## AUTORIDAD NACIONAL DE LICENCIAS AMBIENTALES - ANLA -

### RESOLUCIÓN N° 01683

**“Por medio de la cual se modifica la Resolución 01893 de 27 de octubre de 2021 y se adoptan otras determinaciones”**

**Figura 1 Diseño Piezómetro MSB-LAM1499-0005**

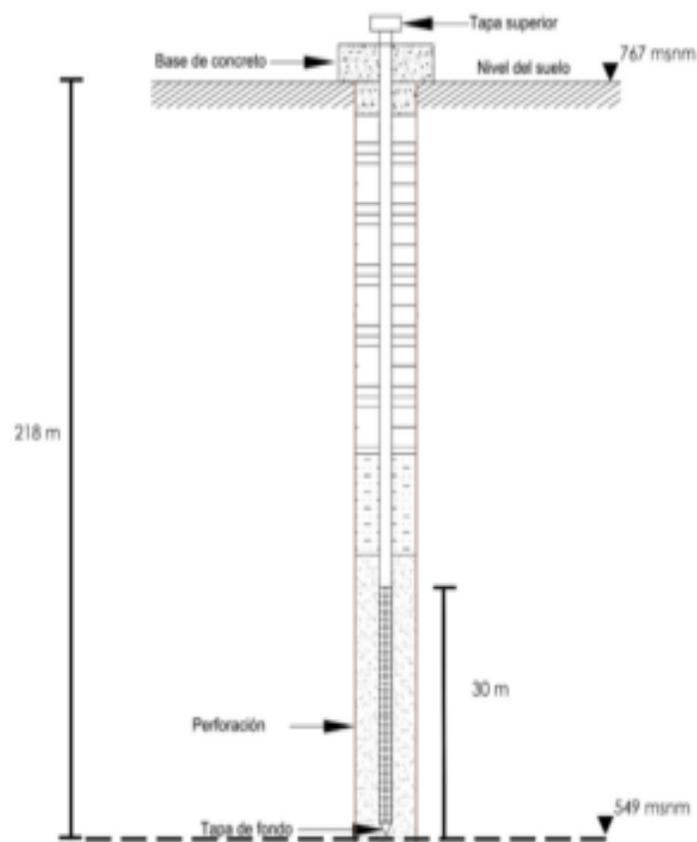
*Considerarse la inclusión del piezómetro número 5 (MSB-LAM1499-0005) ya construido, como uno de los tres pozos de monitoreo requeridos.*

*Por lo anterior, considerando el objetivo del requerimiento de construir tres piezómetros adicionales que permitan monitorear las unidades hidrogeológicas más profundas que se encuentran en esta zona y con ello corroborar el comportamiento del agua subterránea en estas unidades. Debe considerarse la inclusión del piezómetro número 5 (MSB-LAM1499-0005) ya construido, como uno de los tres pozos de monitoreo requeridos dado que se extiende hasta los niveles de interés sobrepasando incluso la profundidad planteada en el planeamiento minero del proyecto.*

*A continuación, se presenta el diseño del piezómetro MSB-LAM1499-0005, en el que se evidencia la captación de una única unidad hidrogeológica profunda (3.1.) correspondiente a acuíferos menores con locales y limitados recursos con importancia hidrogeológica muy baja.*

De lo anterior es importante resaltar que se acepta parcialmente la solicitud de modificar el número de piezómetros en donde se realizará el monitoreo fisicoquímico para determinar la calidad del recurso, este monitoreo debe contemplar al menos dos (2) piezómetros por cada unidad hidrogeológica presente en la zona de estudio, el monitoreo debe realizarse sobre las unidades o niveles más representativos en términos de flujo subterráneo, lo anterior teniendo en cuenta la clasificación de unidades hidrogeológicas y acuíferos presentada en el modelo hidrogeológico conceptual y numérico de flujo allegado por la compañía el 15 de diciembre de 2020 con radicado 2020139559-2-000 (tener en cuenta estratigrafía y clasificación hidrogeológica).

Figura I-1 Columna Estratigráfica Generalizada de la Zona de Influencia de la Mina La Esmeralda

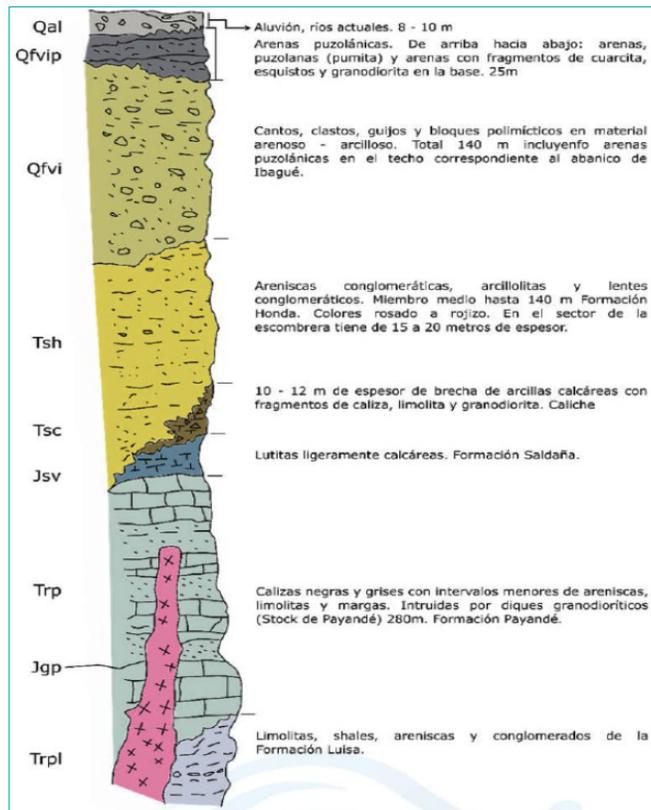
En complemento a lo anteriormente señalado, es importante referenciar la columna estratigráfica presentada en el estudio hidroquímico e isotópico de agua subterránea en el área del complejo minero la Esmeralda Tomo 2 Modelo Hidrogeológico Numérico:

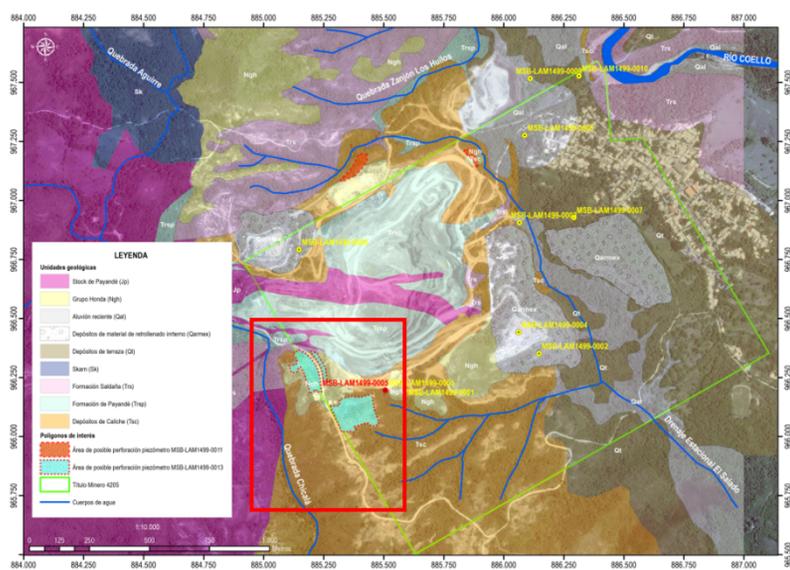
pendientes escarpadas, futuras zonas de aprovechamiento minero, localización de infraestructura correspondiente a las facilidades de producción - que imposibilitan la ubicación de maquinaria de perforación con el propósito de construcción pozos de monitoreo y quede cualquier forma al localizarse en estas zonas, no se aportaría valor adicional respecto al objetivo principal que es el de monitorear la unidad hidrogeológica profunda.

De esta manera se propone la perforación de piezómetros cuya base de perforación alcance alrededor de los 580 m.s.n.m - 550 m.s.n.m diseñados para cumplir el objetivo de monitoreo de la unidad hidrogeológica 3.1 coherente con la profundidad final del planeamiento minero actual. Los tramos de filtro se dispondrán desde la base del piezómetro diseñado respetando la distancia de tapa base o puntera y la longitud del intervalo ranurado dependerá de la información litológica obtenida en la perforación, buscando hacer eficiente el monitoreo y que en todo caso se capte la unidad hidrogeológica 3.1, correspondiente a la unidad más profunda establecida en el modelo.

Con base en lo anterior, es necesario realizar un replanteamiento de las condiciones de lugar para los piezómetros adicionales impuestos, y que posibilite la toma de niveles para evaluar los posibles flujos del agua almacenada en esta unidad hidrogeológica que según el modelo se presentan de manera predominante en dirección Oeste – Este. Los piezómetros descritos se localizarían de la siguiente manera:

#### Piezómetro MSB-LAM1499-0012

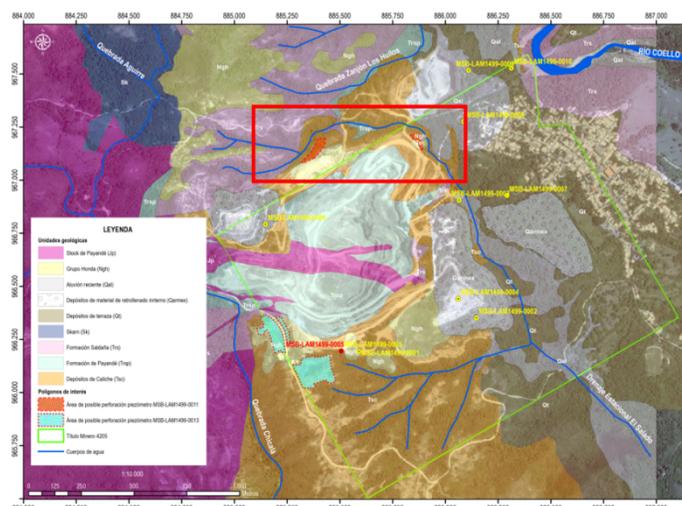
Corresponde al piezómetro MSB - LAM1499-0005 con base en la información anteriormente presentada en donde se ha indicado que este pozo de monitoreo presenta una profundidad de 218 m. El tope del piezómetro se encuentra en los 767 m.s.n.m y su base en 549 m.s.n.m. captando la unidad hidrogeológica 3.1. correspondiente a acuíferos menores con locales y limitados recursos con importancia hidrogeológica muy baja. Por lo que es viable considerar la inclusión del piezómetro número 5 (MSB-LAM1499-0005) ya construido, como uno de los tres pozos de monitoreo requeridos dado que se extiende hasta los niveles de interés sobrepasando incluso la profundidad planteada en el planeamiento minero del proyecto.

Figura 30. Puntos de monitoreo de cuerpos de agua superficial y vertimientos en el área de influencia.

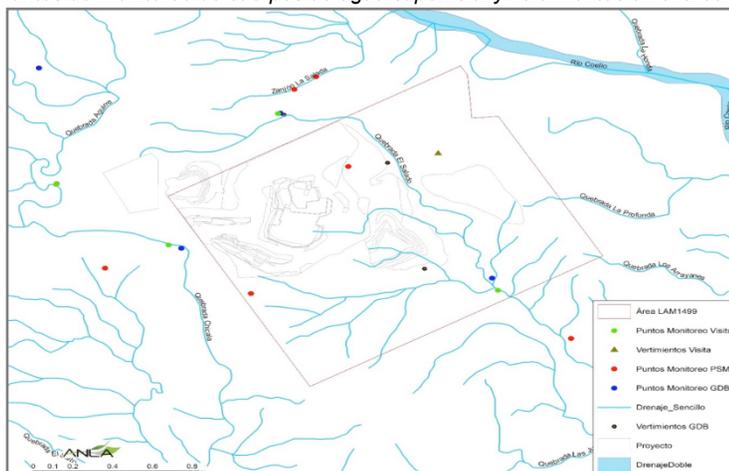
Por otro lado, como resultado de dicha verificación, se estableció que algunos de estos puntos se encuentran muy cercanos a las descargas identificadas durante la visita técnica, tal es el caso del punto de la descarga del sedimentador (identificado en la Ficha 19 - Monitoreo Calidad del Agua del Plan de Seguimiento y Monitoreo como “Sedimentador escombrera superior” con coordenadas Magna Sirgas Origen Bogotá E 885.502 y N 967256), ubicado en el costado norte del proyecto, el cual se encuentra en la misma ubicación del punto de monitoreo aguas arriba del drenaje El Salado, tal y como se muestra en la siguiente figura.

“2. Ajustar la ubicación y las correspondientes coordenadas de los puntos de monitoreo aguas arriba y aguas abajo de la quebrada Chicalá y el drenaje El Salado, contemplados en la Ficha 19 – Monitoreo de la calidad del agua del Plan de Seguimiento y Monitoreo, aprobado mediante la Resolución 855 del 24 de julio de 2017, considerando lo siguiente:

- a. **Quebrada Chicalá:** los puntos deben ubicarse a una distancia mínima de 500 m aguas arriba y 600 m aguas abajo del punto denominado en la GDB presentada como “Aguas abajo Quebrada Chicalá”, con coordenadas Magna Origen Bogotá E 884982 N 966405.
  - b. **Drenaje El Salado:** los puntos deben ubicarse a una distancia mínima de 500 m aguas arriba y 2000 m aguas abajo del punto identificado en la Ficha 19 - Monitoreo Calidad del Agua del Plan de Seguimiento y Monitoreo como “Sedimentador escombrera superior” con coordenadas Magna Sirgas Origen Bogotá E 885.502 y N 967256.
3. Realizar los monitoreos de los cuerpos de agua superficial en la Ficha 19 – Monitoreo de la calidad del agua del Plan de Seguimiento y Monitoreo, aprobado mediante la Resolución 855 del 24 de julio de 2017, conforme las siguientes condiciones de modo, tiempo y lugar:
